回 答 書

工事名等 篠ま農(工)第4号
平成21年度 市単独事業 遠方キャンプ場 改修工事

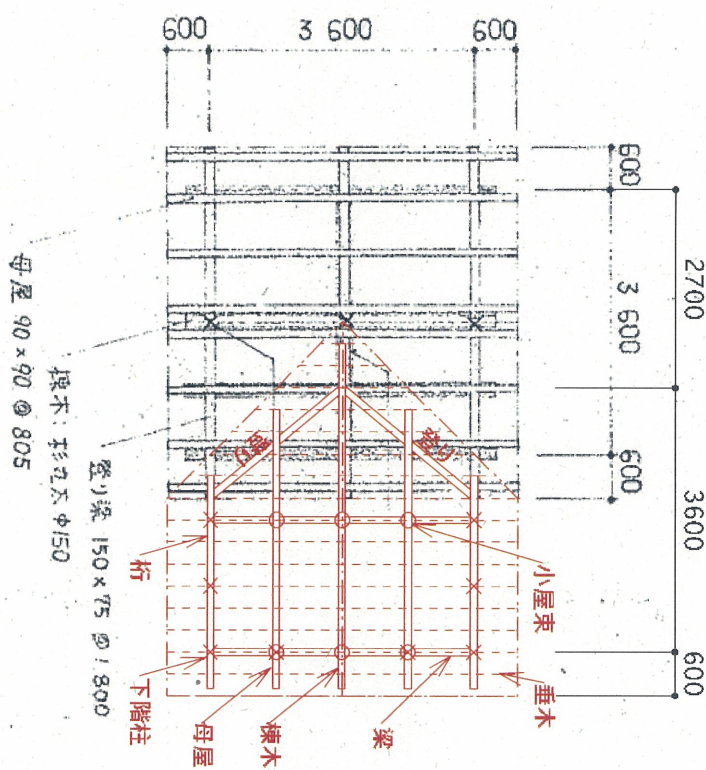
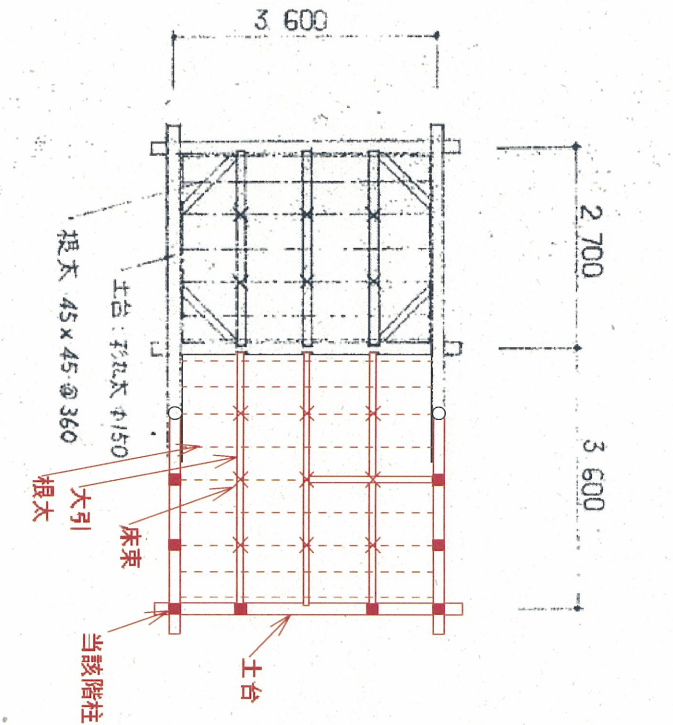
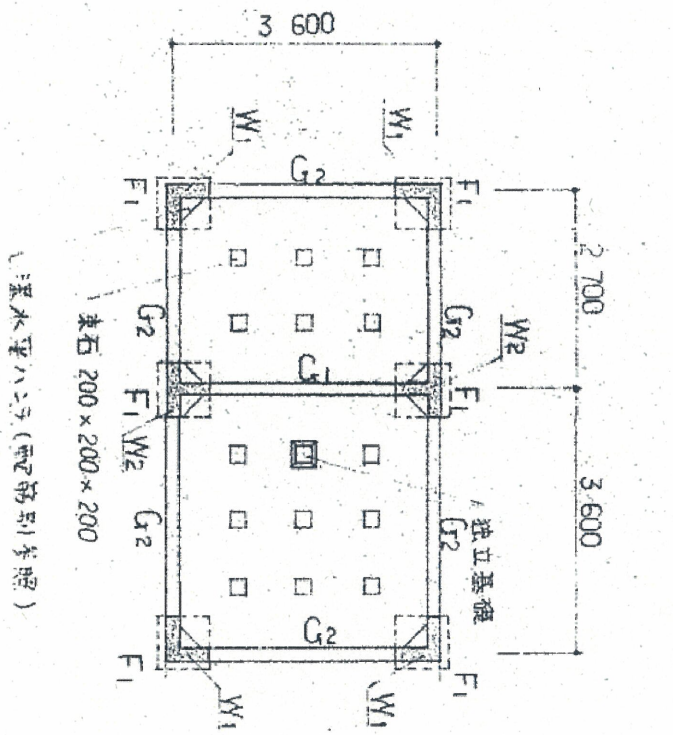
質 問	回 答
1.明細A-4構造材273.9m2とありますが、屋根だけでも606.7m2になると思います。606.7m2と考えて宜しいでしょうか。	273.9m2です。既存部カバー工法の下葺き分は明細A-5に含まれます。質問No.2参照。
2.明細A-5既設カバー工法の下葺きは、アスファルトルーフィングと野地構造用合板と考えて宜しいでしょうか。	その通りです。
3.ユニットバス・ミニキッチン参考メーカー、品番はありますか？	第1回目回答書 質問No.26参照。
4.AD-1姿図を教えてください。(ガラス・パネルの大きさ)	窓無しです。
5.木工事内訳書の樹種と特記仕様書の樹種が違いますがどちらが正しいですか？	内訳書の樹種が正です。
6.仕上表1 梁150×75とありますがどの部位のことでしょうか？ また参考構造図はありますか？	追加図面『S-01』を参照してください。
7.ガスの供給業者は決定していますか？	未定です。
8.グラスウール、ウレタンフォームの密度を教えてください。	グラスウールは10K。ウレタンフォームは25kg/m3です。
9.コンセントの員数が明細と図面と異なります、どちらを優先しますか？	明細が正です。ガス給湯器コンセントを含みます。質問No.10参照。
10.ガス給湯器に防水コンセントは不要ですか？	必要です。

11.既存部配線は露出配線でしょうか、内部凹凸合わせでステップ止めですか？ 立ち下がりのみ、メタルモール使用ですか？	ステップ止めのみです。
12.計器取付は木製計器板でよろしいか？	その通りです。
13.ガス給湯器用のコンセントは不要ですか？	質問No.10参照。
14.ユニットバス用換気扇のスイッチは不要ですか？	想定ユニットバス品番は自然換気対応ですので、換気扇スイッチは不要です。
15.E03図に記載の分電盤よりジョイントボックスへのVVF5.5-3Cについて説明をお願いします。	第1回目回答書 質問N0.4参照。アース対応部です。
